羽田空港国際線ターミナル

オリンピック・パラリンピックを見据えたバリアフリー化の推進に関する調査研究
－複数公共交通機関の乗り継ぎを考慮した連続的・一体的なバリアフリー経路の
あり方に係る調査－ 報告書

国土交通省総合政策局安心生活政策課

京急線品川駅

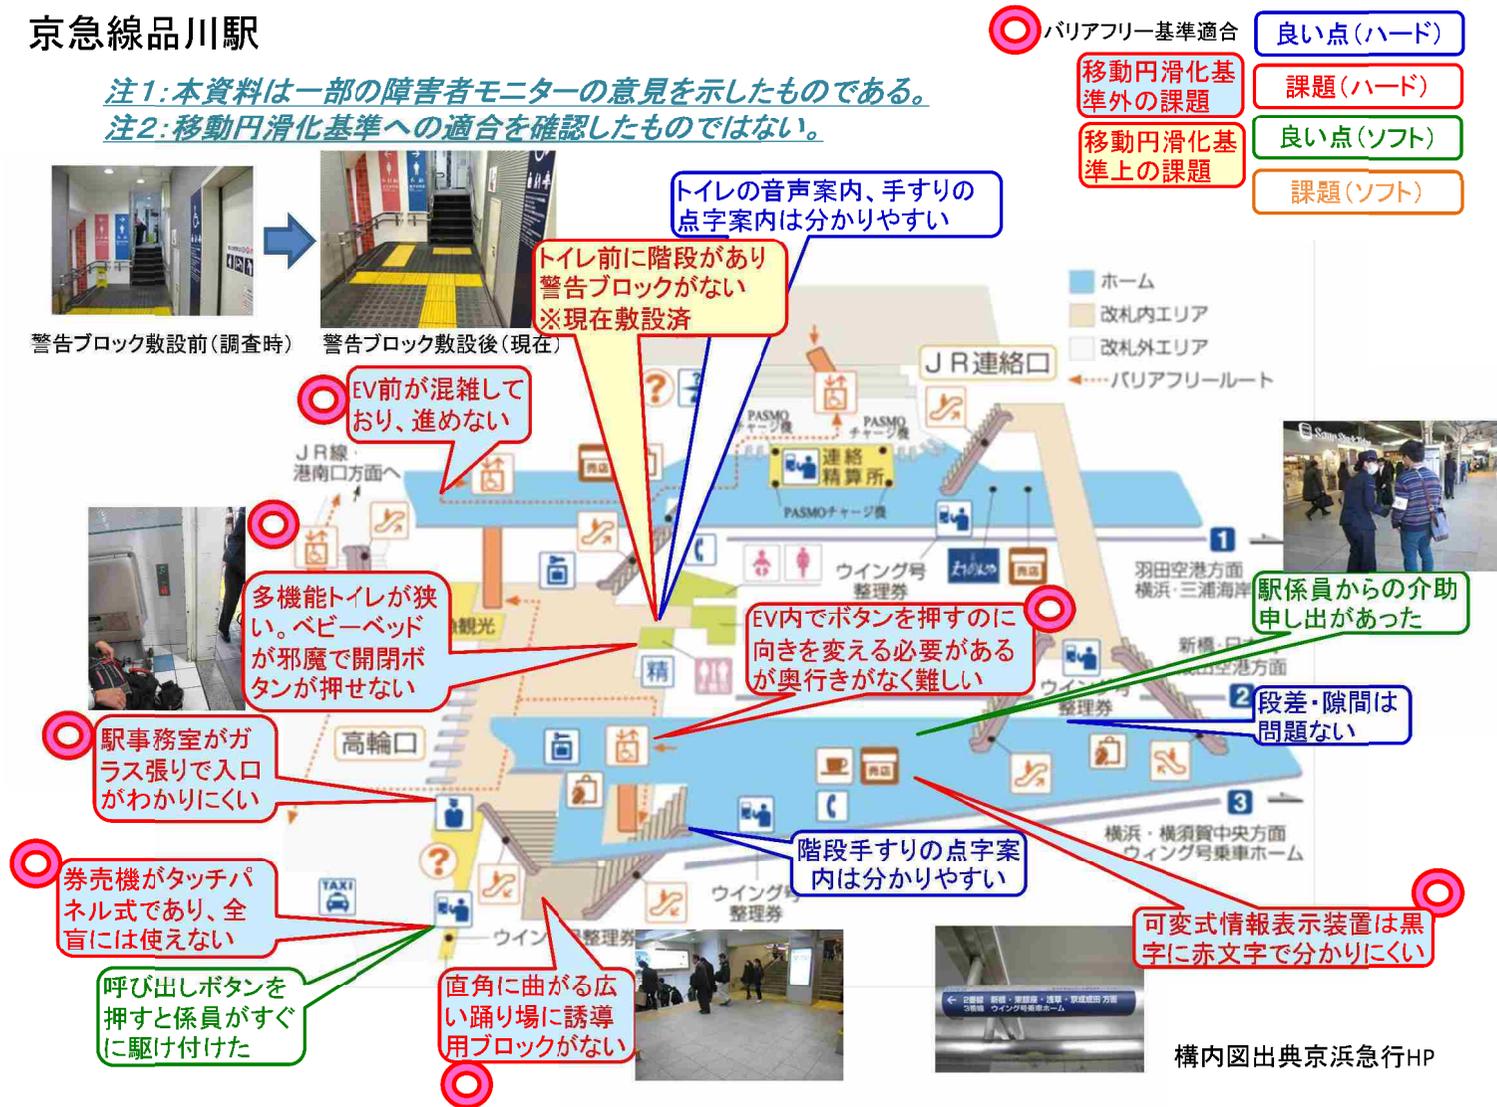
警告ブロック敷設前(調査時)

警告ブロック敷設後(現在)
